**Modulo per la presentazione delle osservazioni per i piani/programmi/progetti sottoposti a procedimenti di valutazione ambientale di competenza statale**

**ID: Codice procedura (ID\_VIP/ID\_MATTM): 12691**

**“Progetto di un impianto eolico denominato "Pitigliano" ubicato nei comuni di Pitigliano (GR) e Sorano (GR) costituito da 20 (venti) aerogeneratori di potenza nominale 7,0 MW per un totale di 140,0 MW con relative opere connesse ed infrastrutture indispensabili”**

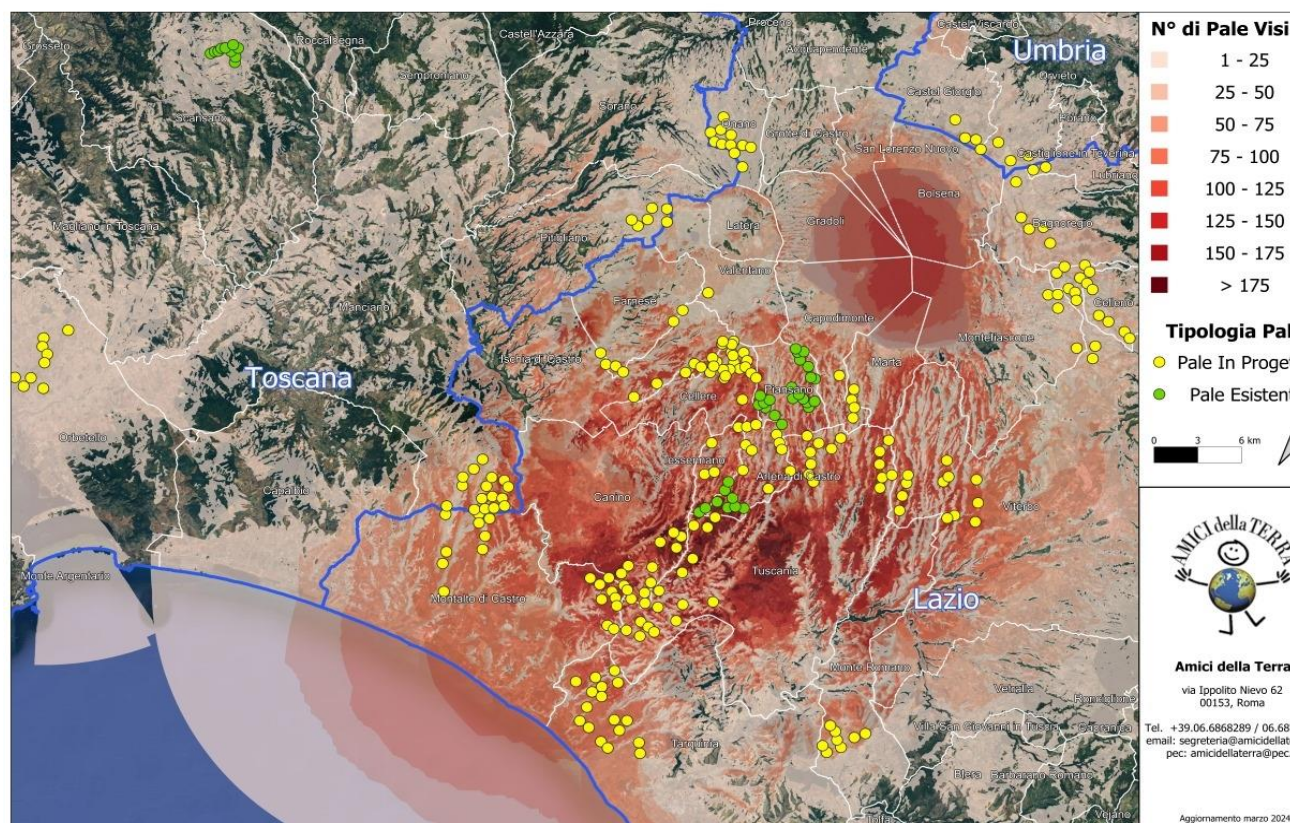
Riguardo al cumulo degli impianti FER, le mappe prodotte dalla proponente riguardano, come già evidenziato, soltanto una parte molto piccola degli impianti FER dell'area intermedia e vasta e in particolare di quelli eolici che contribuiscono a creare un notevole cumulo e la saturazione del territorio tosco laziale. Riguardo al cumulo dei soli impianti eolici si riporta la mappa dell'intervisibilità degli impianti eolici elaborata dall'Associazione nazionale “Amici della Terra”.

Se agli impianti eolici rappresentati qui sopra che non comprendono sia l'impianto eolico Pitigliano e le altre 14 pale del progetto eolico in verifica amministrativa sempre nel territorio di Pitigliano si aggiungono i migliaia di ettari (7000 fin'ora) di territorio occupato dagli impianti fotovoltaici e agrivoltaici e dalle altre tipologie appare chiaro il numero spropositato degli impianti FER nella bassa toscana e nella Tuscia.

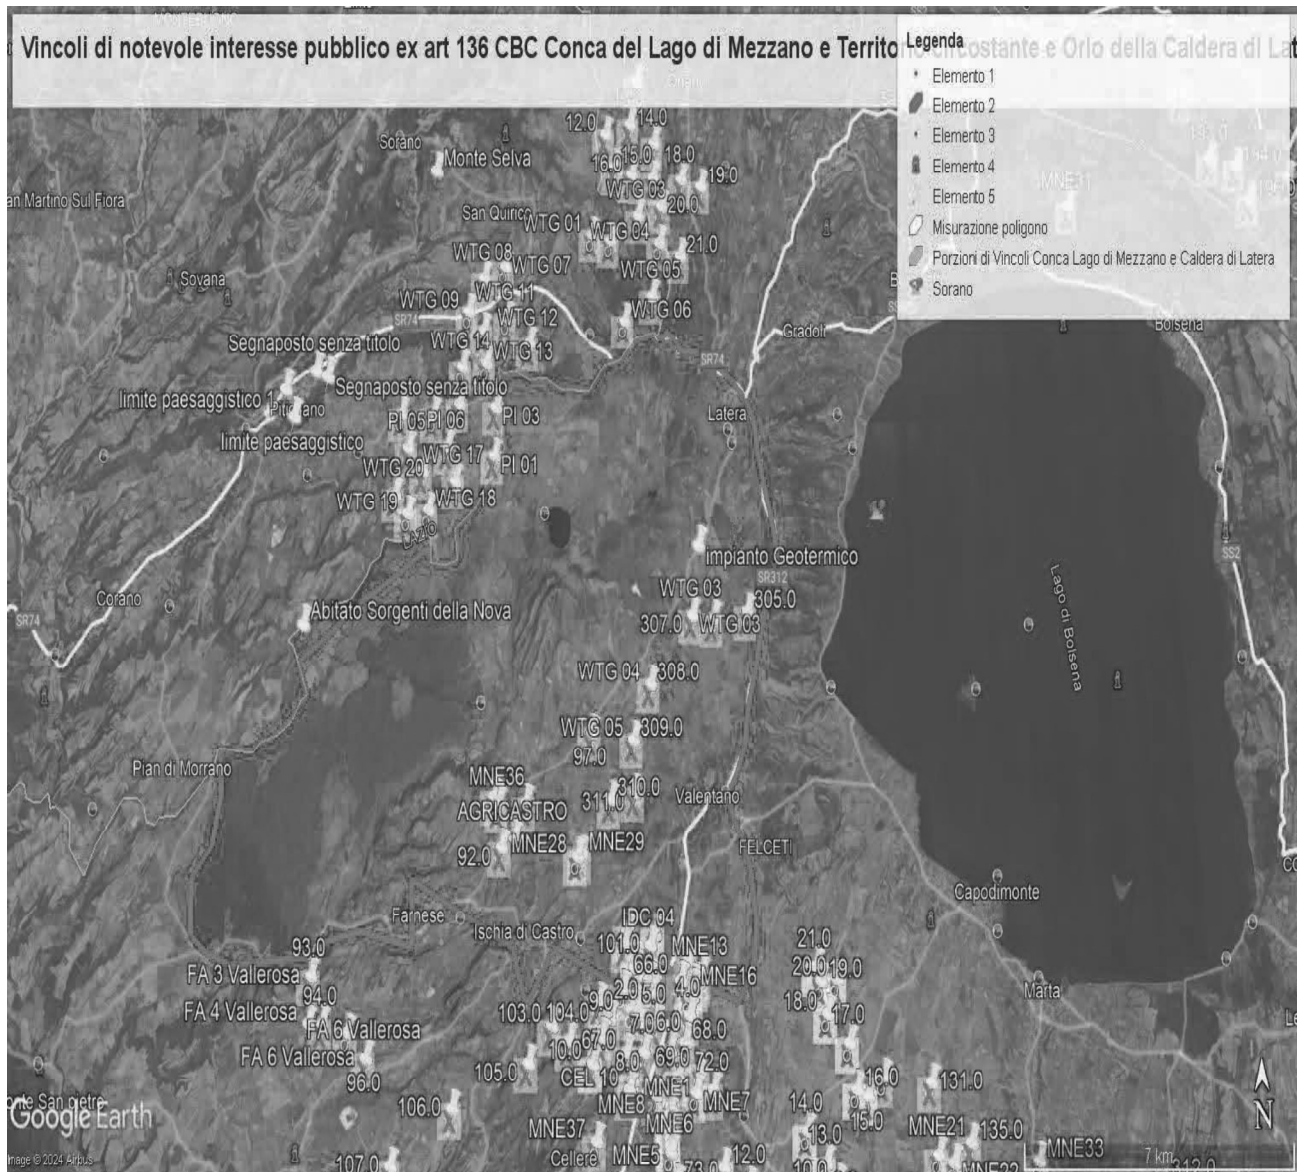
Al contrario si evidenzia che l'impianto eolico industriale citato non solo ricadrebbe con tutti e 20 gli aerogeneratori all'interno delle fasce di rispetto di 3 km di due vincoli paesaggistici di notevole interesse pubblico esistenti nella Regione Lazio e con una parte di essi nel vincolo paesaggistico del Centro abitato di Sorano ( GR) quindi in aree non idonee all'installazione di impianti di energia rinnovabile. Addirittura, alcuni aerogeneratori sarebbero ubicati a poche centinaia di metri dai perimetri dei due vincoli paesaggistici laziali ex art 136 del CBC.

Come è illustrato nell'immagine si ribadisce che l'impianto industriale "Pitigliano" ricade completamente all'interno delle fasce di rispetto dei due vincoli di notevole

**IMMAGINE n. 3 Impianto eolico industriale "Pitigliano" e distanze aerogeneratori dai Vincolo "Orlo della Caldera di Latera."**

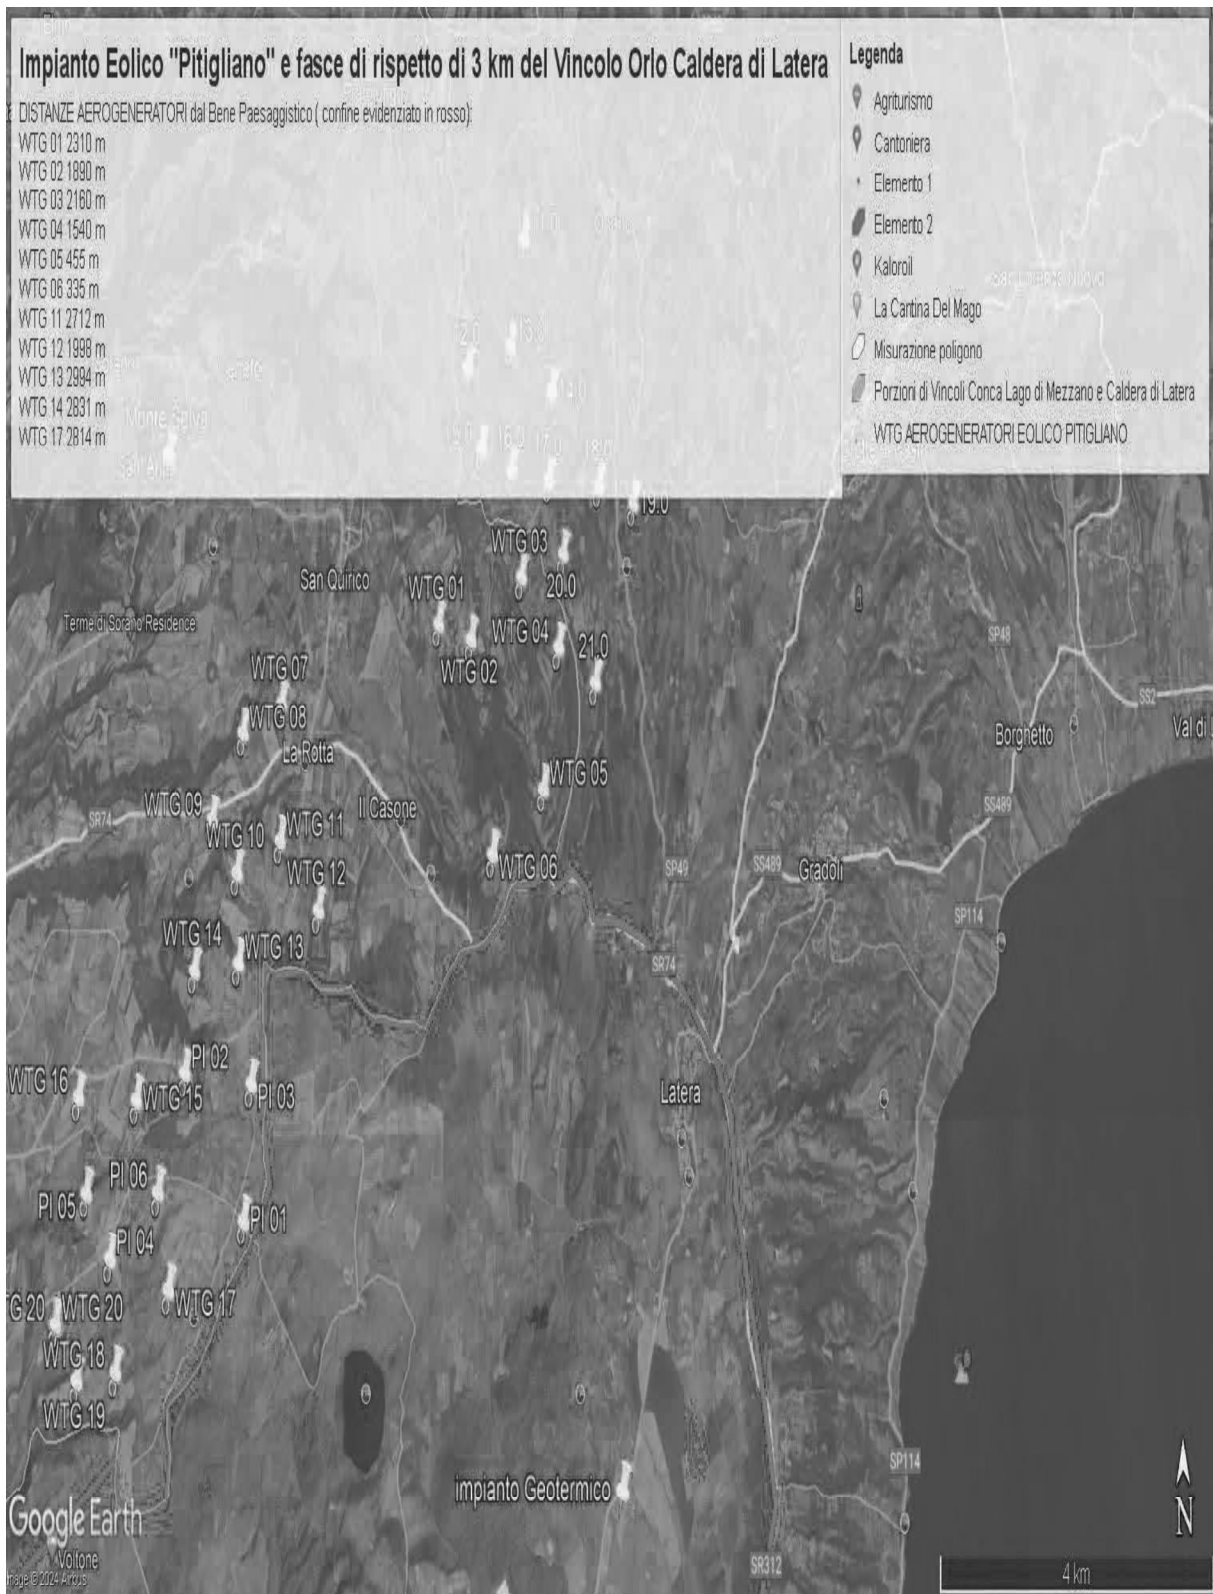
Concludendo, si evidenzia ancora che la proponente non effettuando la procedura prevista dalla Parte III delle Linee Guida nazionali ha ignorato un vincolo paesaggistico di notevole interesse pubblico istituito con un provvedimento del Segretariato regionale del Ministero della Cultura per il Lazio che ha emanato il Decreto di dichiarazione di notevole interesse pubblico n. 22 del 15.02.2024 ai sensi e per gli effetti dell'art. 136, co. 1, lett. c) e d) del decreto legislativo 22 gennaio 2004, n. 42, "Ambito paesaggistico, geologico e geomorfologico dell'orlo della caldera di
